MODIFICATION - QUESTIONS ET RÉPONSES # 1

**MODIFICATION DE SOUMISSION No.1
AMENDMENT TO TENDER**

5P201-18-0016/A

Remplacement de six (6) systèmes de traitement des eaux usées – Phase 4

INSTALLATION DES TUYAUX EN
POLYÉTHYLÈNE HAUTE DENSITÉ (PEHD),
ASSISE EN MATÉRIAUX GRANULAIRES
(RÉSEAU ROUTIER)

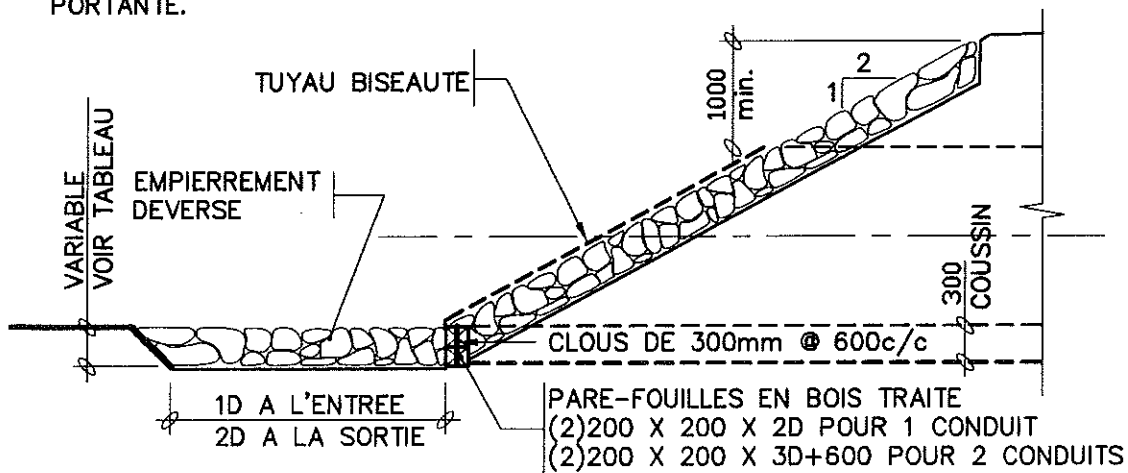
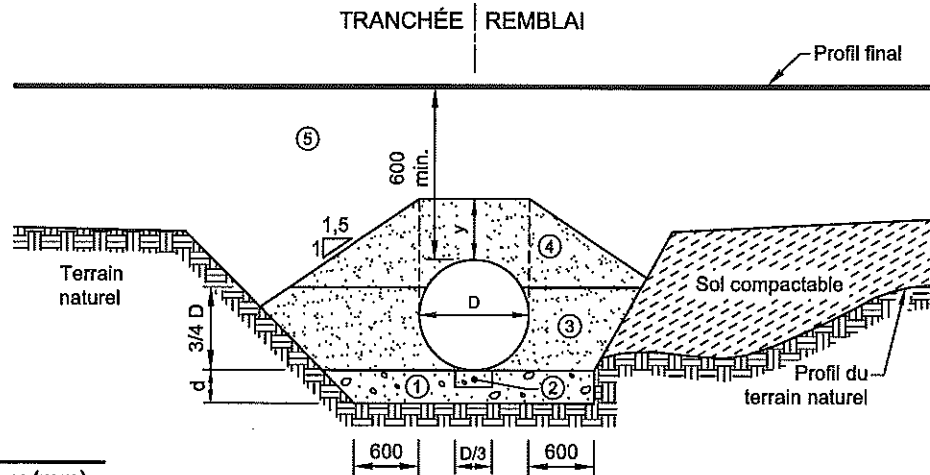
- 1) *Il y a-t-il un conflit entre la conduite d'eaux usées provenant de la fosse septique du garage (Site 1 et 23) et le ponceau existant TTP 600 mm dia. ?*

Oui, il y effectivement un conflit. Il faudra donc remplacer le ponceau existant par un ponceau en PEHD de 600 mm de diamètre. Ce ponceau sera fourni par l'Agence Parcs Canada (APC) mais devra être installé par l'Entrepreneur tel que décrit au dessin type ci-joint, incluant les empierrements aux extrémités.

Ce prix rémunère au forfait toutes les mesures, actions et approvisionnement requis comme, sans s'y limiter, la gestion, la main-d'œuvre, les équipements, les matériaux, les permis, les services professionnels, l'excavation, coussin, enrobage, remblayage, réparation au-dessus de la tranchée, les empierrements, les parafouilles, la membrane géotextile, la pose d'un ponceau en PEHD de 600 mm de diamètre qui sera fourni par l'APC afin de remplacer le ponceau TTP 600 mm existant et localiser sur les plans. Le radier d'entrée de ce ponceau sera identique à l'existant et le radier de sortie sera installé à l'élévation +/- 152,65 m afin que la

conduite d'égout gravitaire provenant de la fosse septique du garage puisse passer au-dessus de ce ponceau. L'installation de ce ponceau devra se faire tel que décrit au dessin type joint.
